Superintendencia del Medio Ambiente  
Gobierno de Chile

## INFORME DE FISCALIZACIÓN AMBIENTAL

#### CENTRAL DE PASADA CARILAFQUÉN-MALALCAHUELLO

DFZ-2016-659-IX-RCA-IA

Figura 4. Receptores en medición de ruido ambiental de acuerdo al D.S. 38/11 MMA.

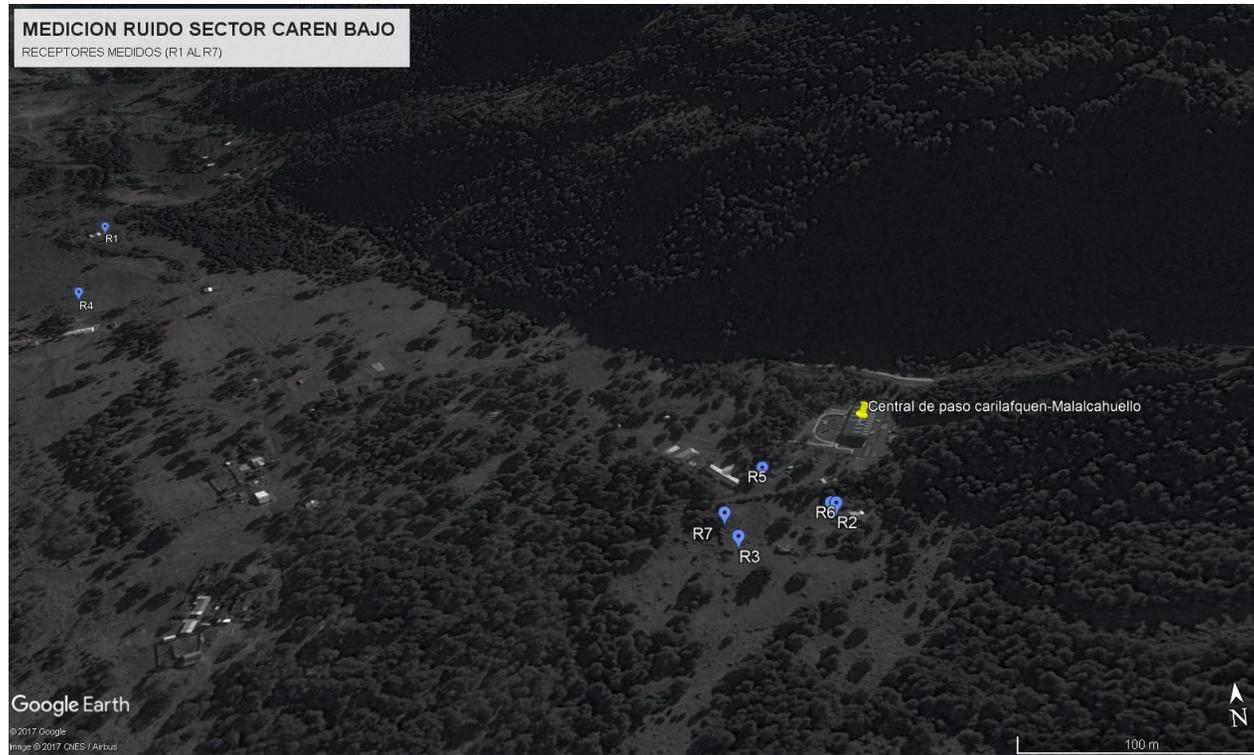
- a. Anexo 12. Los días 17 y 18 de enero del año 2017, se realizaron mediciones de ruido de acuerdo al DS 38/2011. En esta inspección al proyecto operativo se realizaron mediciones de ruido en 7 receptores cercanos a la sala de máquinas de la central hidroeléctrica, con el fin de acreditar cumplimiento del D.S. N° 38/11 y también en atención a una denuncia de un vecino del sector Caren bajo (Anexo 7). Respecto a los resultados de las mediciones realizadas, se concluye que no hubo superación de los límites permitidos en ninguno de los receptores medidos (diurno y nocturno). A continuación, la figura N°4 muestra los 7 puntos de mediciones de ruido (receptores).

- b. Anexo 13. La central hidroeléctrica ha presentado un informe de medición de ruido a través del sistema de seguimiento ambiental, este fue realizado el día 28 de diciembre de 2016, código interno SSA 53900. La medición se efectúa de acuerdo a lo establecido en la RCA y da cumplimiento con la normativa en los 3 receptores medidos y comprometidos en la RCA (medición diurna y nocturna). No obstante, hay que hacer mención respecto a este compromiso, en primer lugar, la empresa se comprometió a realizar 2 mediciones de ruido al año durante la operación, durante la puesta en marcha y en los 6 primeros meses de operación, donde solo presenta 1 informe en el mes de diciembre del 2016 en etapa de operación. Por otra parte, en el informe propiamente tal, se verifica que las calibraciones adjuntas de los equipos (sonómetro y calibrador de nivel de sonido) se encuentran vencidas a la fecha de la medición de ruido (fecha vencimiento 18 noviembre 2016).

Figura 6. Ubicación de roturas según lo informa denunciante. Sector Huechelepun, Melipeuco.

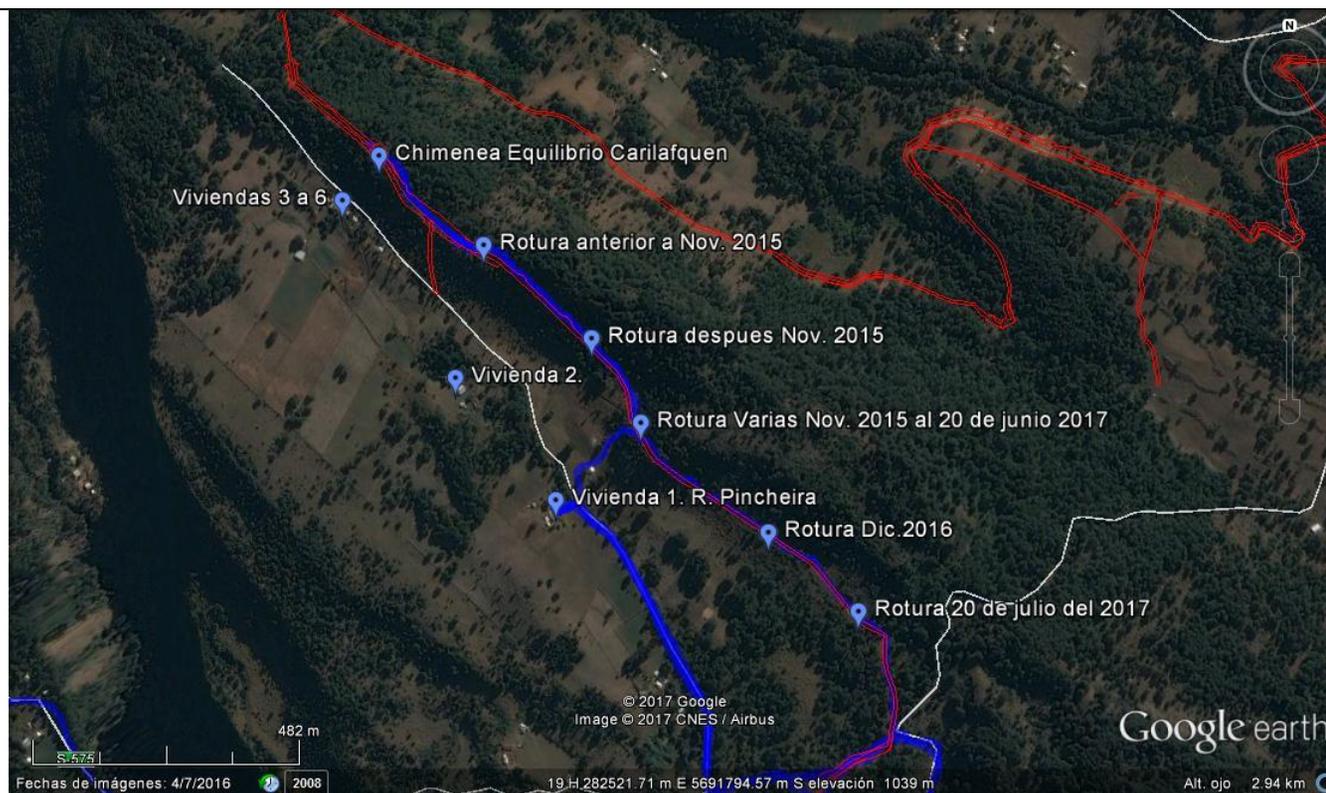
- h. Respecto de las roturas de la tubería, estas corresponden a cinco puntos diferentes según señala en terreno uno de los vecinos del sector (Sr. Rómulo Pincheira). En terreno se observa movimientos de tierra recientes en algunos sectores del trazado de la tubería inspeccionado. Este tramo de la tubería de aducción de HDPE se encuentra enterrada. Estos cinco puntos fueron georreferenciados y de acuerdo a lo señalado por el Sr. Pincheira, en un punto ha habido distintos eventos de rompimiento de tubería.

- c. De acuerdo a las inspecciones realizadas en terreno, las denuncias presentadas y lo informado por el titular, se da cuenta de al menos once eventos de roturas de la tubería Carilafquén, lo que sumado al peligro con la presencia de abundantes rocas (generadas por tronaduras) en el sector que se encuentran dispersas tanto en el sector de la tubería como en los predios vecinos del sector Huechelepun, las que en algunos casos alcanzan diámetros de hasta 2 m, lo que unido a una ladera cuya pendiente alcanza los 27° en algunos sectores, la existencia de un camino vecinal transitable, se pueden provocar situaciones de arrastre de material y rocas, ello por derrame de masas de agua, considerando que la tubería del río Carilafquén tiene una capacidad de porte de 3,4 m<sup>3</sup>/s (datos de RCA). Además, teniendo presente la existencia de cuatro casas a distancias entre los 77 a 85 metros lineales desde la tubería, y otras dos viviendas a unos 200 m de la tubería, lo que acrecientan una situación de riesgo por lo que se generó una solicitud de medidas provisionales, la cual fue iniciada mediante el Memo MZS N° 28/10.08.2017 (Anexo 18), formalizada mediante la Resolución Exenta N° 991 del 04 de septiembre de 2017 (Anexo 19).
